8.1 RELACION DE CORRESPONDENCIA.

CONTROL DE CORRESPONDENCIA RECIBIDA Y DE SALIDA

TIPO DE CORRESPONDENCIA:	RECIBIDA	INTERVENTOR:
ID DEL PROYECTO:	25C02-CA-ICCU-0218	CONTRATO No.:

REF: CONTRATO ICCU-140 DE 2025
"INTERVENCIÓN DE LAS VÍAS QUE CONFORMAN EL PROGRAMA DE CAMINOS VECINALES, CAMINOS PARA QUEDARSE, EN LAS PROVINCIAS DE SUMAPAZ, TEQUENDAMA Y ALTO MAGDALENA, EN EL DEPARTAMENTO DE CUNDINAMARCA."

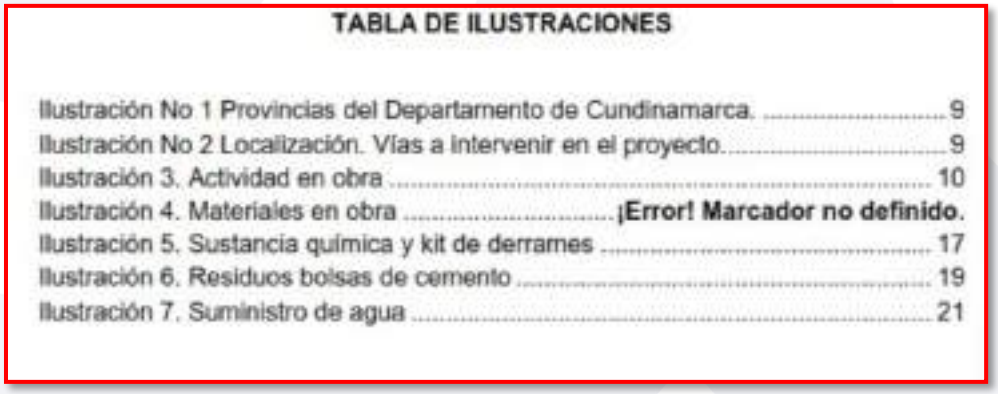
1. En la TABLA DE ILUSTRACIONES, se presenta error de marcador.

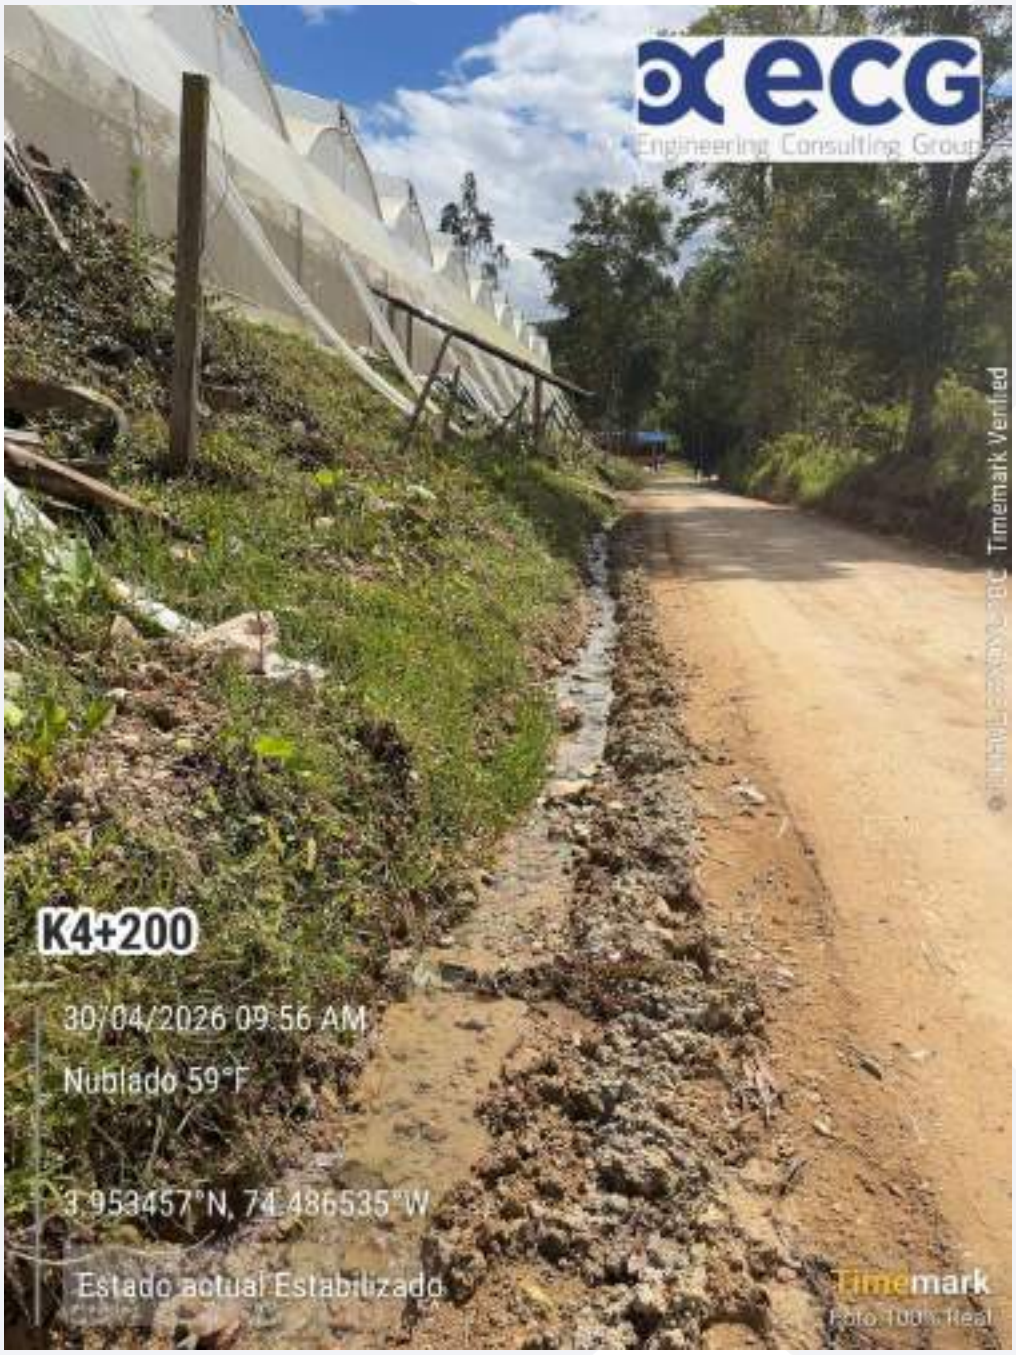
Obras de Drenaje (Alcantarillas): Si bien se realizó la instalación de la tubería de polietileno de 36" en las abscisas K10+810, K8+836 y K8+922, aún resta la construcción de los elementos estructurales complementarios (cabezales, aletas y pocetas), los cuales son críticos para la funcionalidad del sistema.

Tratamiento Superficial Doble (Emulsión CRR-2): Se observa que no se ha aplicado el recubrimiento en los tramos estabilizados. Mediante inspección visual, se evidencia un deterioro progresivo de la superficie debido a la exposición, por lo que es imperativo ejecutar el doble riego de manera inmediata para garantizar la durabilidad y estabilidad de la capa.
